ПАСПОРТ ДОСТУПНОСТИ

объекта социальной инфраструктуры (ОСИ) № 32

ФГБОУ ВО «ТулГУ» (Общежитие №1)

адрес: Тульская обл., г. Тула, Советский район,
ул. Смидович, д. 10 а

Фото 4

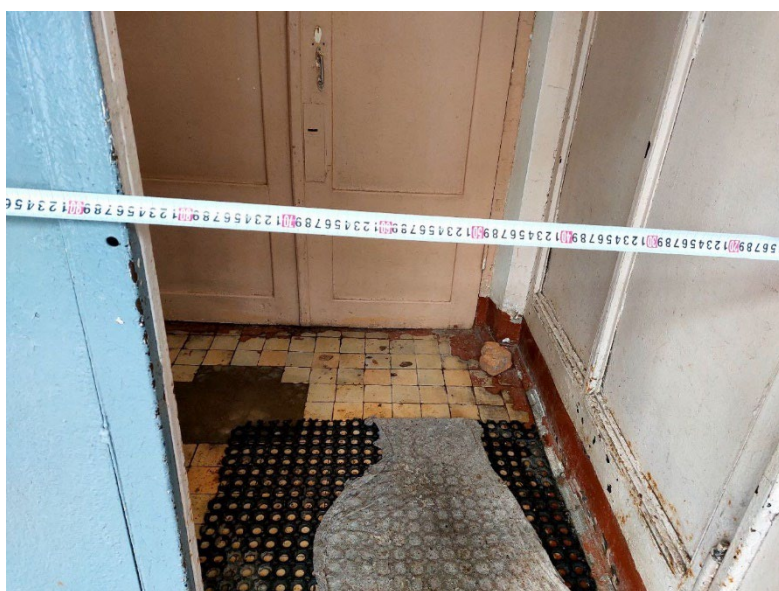
2.5	Тамбур	есть		4	Двери не имеют контрастного отображения ручки по отношению к	С	Обеспечить контрастное отображение дверных ручек цветом по отношению к цвету	Текущий ремонт

Фото 12

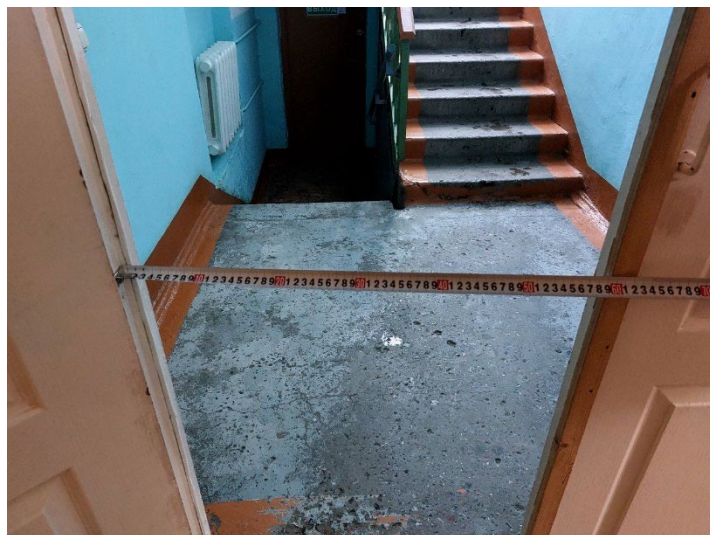
3.5	Дверь	есть		12	Ширина дверного проема менее 0,9 м	К, О, С	Предусмотреть ширину дверных проемов не менее 0,9 м в свету (п. 6.1.5 СП 59.13330.2020) До ремонта обе створки двери должны находиться в открытом состоянии	Текущий ремонт

Фото 15

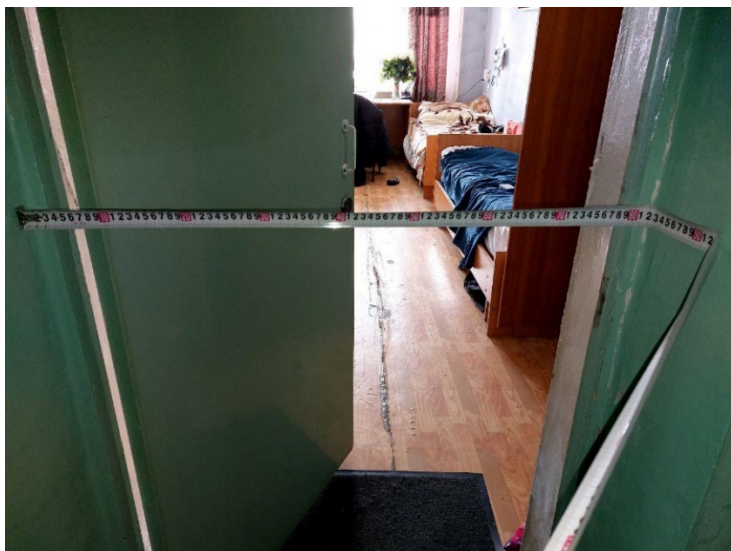
непосредственно в санузле, около кровати, перед шкафами и окнами (п. 7.1.1 СП 59.13330.2020)	
				15	Ширина дверных проемов менее 0,9 м	К, О, С	Установить двери с шириной рабочей створки не менее 0,9 м в свету. Если дверные проемы находятся в несущих конструкциях, допускается уменьшить ширину дверного проема в свету до 0,8 м (п. 6.1.5 СП 59.13330.2020)	Капитальный ремонт
				14	Жилые комнаты не предусмотрены для инвалидов	К,О,С, Г,У	Не менее одного номера (жилой комнаты) предусмотреть для инвалида на кресле-коляске. Рекомендуется оборудовать одну универсальную доступную комнату для инвалидов размерами не менее 14-16 кв.м.	Текущий ремонт
				14	Не оборудованы доступные спальные места	К,О	Разместить рядом со спальным местом для инвалида опоры для само поднимания, в том числе линейные или угловые поручни.	Текущий ремонт
	Кухня			24	Контрастно не выделены ручки управления бытовыми приборами	С,У	Контрастно выделить ручки бытовых приборов и оборудования (микроволновая печь, холодильник, электроплит, ручки выдвижных и навесных ящиков) цветом контрастным по отношению к приборам.	Текущий ремонт

Фото 17

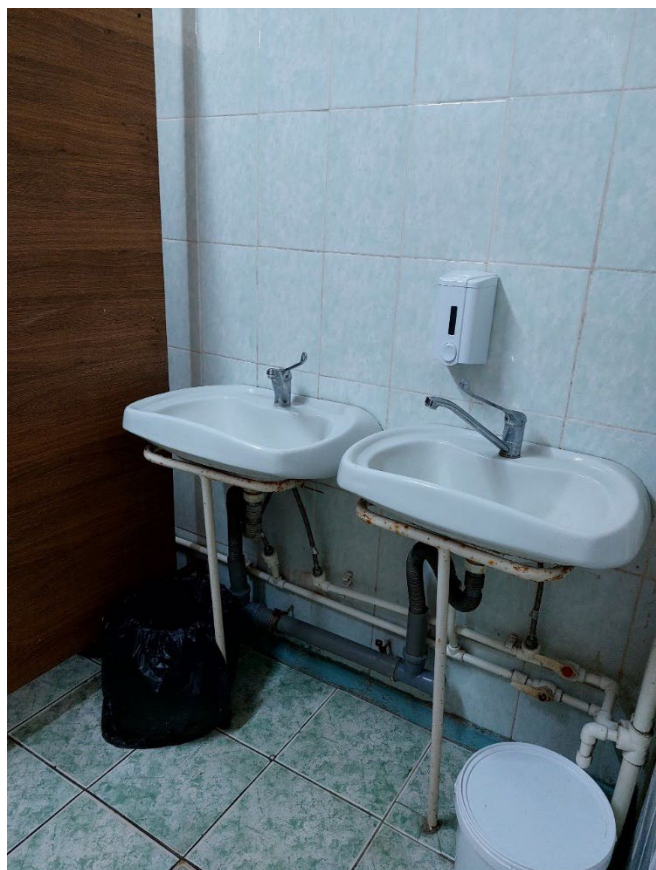
5.1	Туалетная комната	есть		16	Отсутствуют доступные санитарно-гигиенические кабины для инвалидов и МГН в общих уборных.	К, О, С, Г, У	Оборудовать доступные санитарно-гигиенические кабины в общих уборных по гендерному типу, размером не менее 1,65х2,2м, с разворотной площадкой и местом хранения коляски (доля доступных для инвалидов кабин должна составлять 5%, но не менее одной кабины) (п.6.3.3. СП 59.13330.2020)	Капитальный ремонт
				16	Санитарно-гигиенические кабины не оборудованы системой тревожной сигнализации (кнопкой вызова персонала).	К, О, С	Установить кнопку вызова персонала для оказания помощи инвалидам. Кнопку вызова установить на контрастном фоне с обозначением знаком 0,15*0,15 м, на высоте 0,9-1,3 м. СП.59.13330.2020 п.6.3.6) ГОСТ 52131-2019	Текущий ремонт
				16	Отсутствуют, откидные и	К, О, С	Установить откидные и	Текущий
